17.04.2018

Antrag gem. § 3 der Geschäftsordnung des Rates

Änderungsantrag zum Baubeschluss für die Umgestaltung des Knotenpunktbereiches Sachsenring/Ulrichgasse/ Vorgebirgstraße

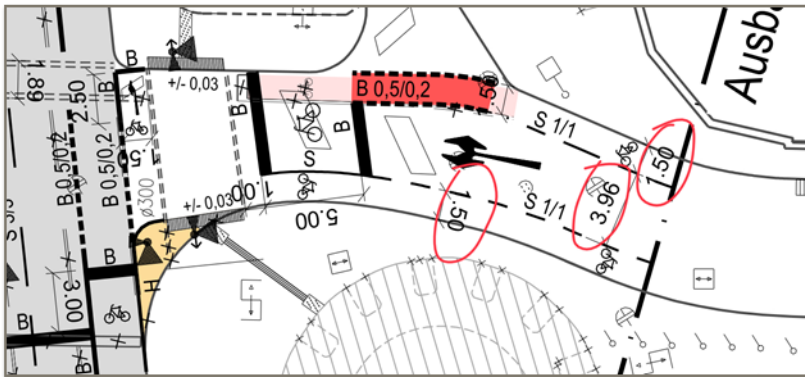
3. Die Radspuren auf dem Salierring Fahrtrichtung Chlodwigplatz werden geradlinig geführt. Eine temporäre Aufweitung der MIV-Spuren an dieser Stelle ist zu vermeiden.

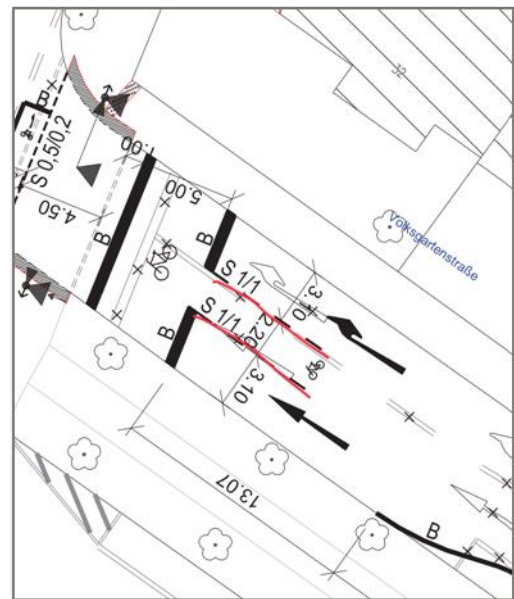
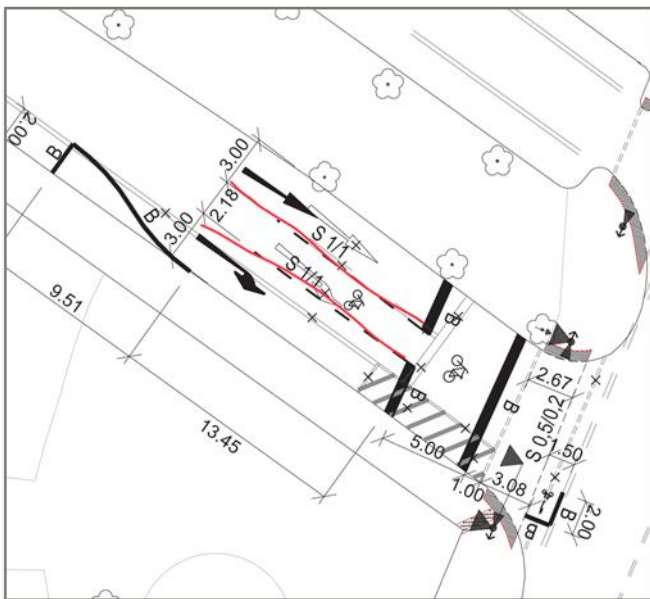
4. Die Radspuren in der zukünftigen Fahrradstraße Karthäuserwall (Ein- und Ausfahrt, nördl. Ulrepforte) wird von 1,50m auf jeweils auf 2m erweitert, entsprechend wird die MIV-Aufstellfläche vor der LSA von 3,96m auf 2,96m verschmä-

lert.

5. Die Fahrradschleusen auf der Volksgartenstraße vor der LSA Vorgebirgsstraße

werden mit durchgezogenen Linien versehen (siehe Markierung).
